Povodí Ohře „Opevnění Bobřího potoka Verneřice, ř. km 22,991 – 23,474“ silnice číslo III/24091 - vyjádření.

Povodí Ohře „Opevnění Bobřího potoka Verneřice, ř. km 22,991 – 23,474“ silnice číslo III/24091 - vyjádření.

Dobrý den, chtěl bych Vás poprosit ještě o upřesnění jedné drobnosti z vyjádření – ve druhém vyjádření k akci „[Opevnění Bobřího potoka Verneřice, ř. km 22,991 - 23,474 - PD DSJ](#)“, Vaše značka 58-130-O-2, je v příloze přeskrtnutý požadavek na asfaltování povrchu v celé šíři komunikace a do vzdálenosti 12,5 m v podélném směru – viz příloha.

#### Schema:

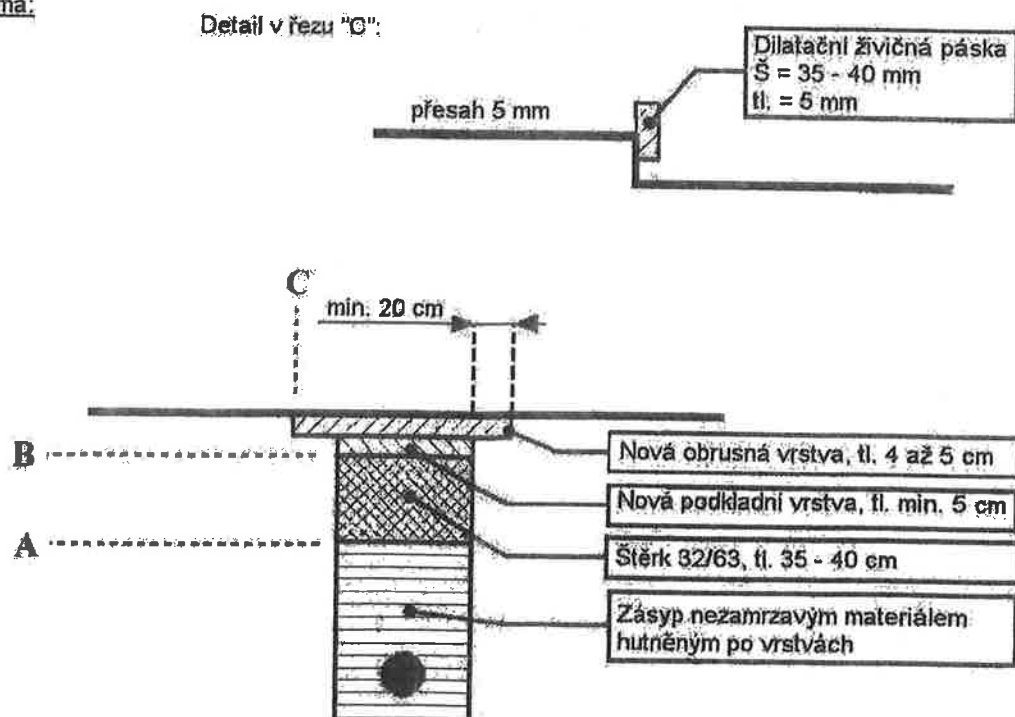
1. ~~Při obnově povrchu vozovky po příčném překopu se provede oprava povrchu v celé šíři vozovky a v délce 12,5 m na každou stranu od podélné osy výkopu, tedy celkem 25 m v ose komunikace. Při obnově povrchu vozovky po podélném výkopu se provede oprava povrchu v celé šířce komunikace.~~

Chtěl bych se zeptat, jestli přeškrtnutí znamená, že stačí obnovit asfaltový povrch v jiném (menším) rozsahu, nebo jestli máme pro potřeby vypracování rozpočtu uvažovat s původní podmínkou. Děkuji

V bodě „B3 1“ je myšlena obnova ohrusné vrstvy vozovky v celé šíři. Ve Vašem případě bude obnova vozovky provedena dle směrnice „Technické podmínky pro podélné a příčné překopy vozovek, **odstavec B1**“, kterou přikládáme.

Ve Vašem případě bude obnova vozovky provedena dle směrnice „Technické podmínky pro podélné a příčné překopy vozovek, **odstavec B1**“, kterou přikládáme – tzn. obnova povrchu v šířce dotčené výkopem + zámek (spára „C“).
